Acuerdo 1009 Por el cual se aprueba la incorporación del cambio en los límites de generación y absorción de potencia reactiva de las unidades 1, 2 y 5 de la planta de generación Dario Valencia y las respectivas curvas de carga

1009

14 Septiembre, 2017

Unidad 1 Darío Valencia

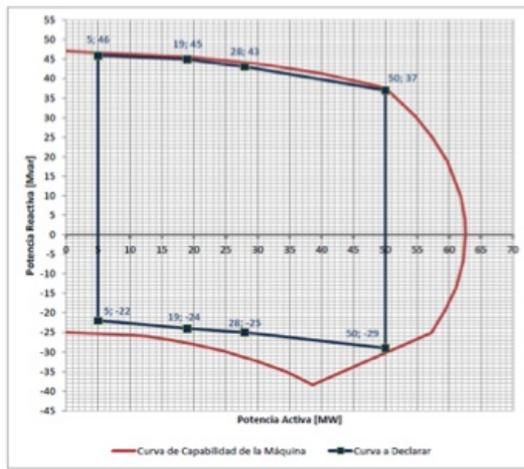
Aprobar la declaración de una nueva curva operativa de carga de las unidades 1, 2 y 5 de la planta de generación Darío Valencia, en las que se define la capacidad para entrega y absorción de potencia reactiva de la unidad en función de la potencia activa generada así:

Sobreexcitación			Subexcitación		
P [MW]	Q [Mvar] Antes	Q [Mvar] Después	P [MW]	Q [Mvar] Antes	Q [Mvar] Después
5	+26	+46	5	-42	-22
19	+26	+45	19	-42	-24
28	+26	+43	28	-42	-25
50	+26	+37	50	-42	-29
